RÉFÉRENCE : FSA202102

OBJET : Moteurs 12,7 L Tendeur de courroie remplacé

TYPE : Prochaine visite d'entretien

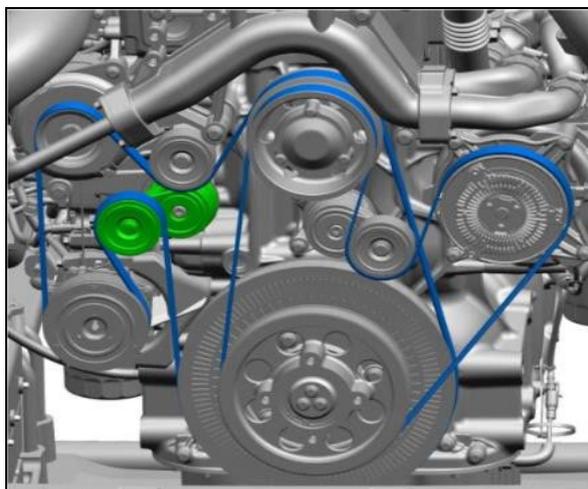
FSA202102 : Le remplacement du tendeur de courroie est dû à une casse bruyante observée sur les moteurs de 12,7 L.

1- Retirez le couvercle de protection sous le ventilateur et retirez le ventilateur et le capot du ventilateur pour atteindre le tendeur. (Veuillez consulter le manuel d'atelier du moteur 12.7 pour voir comment retirer le couvercle du ventilateur et le ventilateur)

2- À l'aide d'une clé de 15 mm, tirez le tendeur et retirez la courroie du tendeur.

Numéro de pièce	Nom de la pièce	Usage
GC46-6A228-AE	TENDEUR DE COURROIE	1

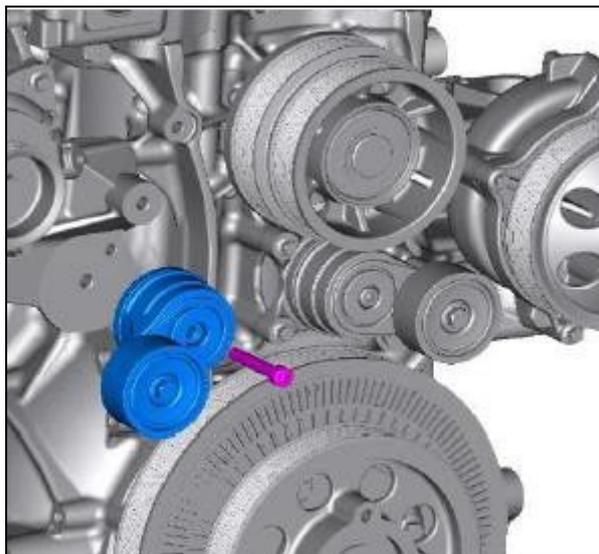
3- Retirez le tendeur en desserrant le boulon de connexion.

4- Installez le nouveau tendeur d'entraînement principal en serrant le boulon de connexion M10x1.5x60 (W500110) à 47.5 ± 7.2 Nm

5- À l'aide d'une clé de 15 mm, poussez le tendeur vers le haut pour installer la courroie principale.
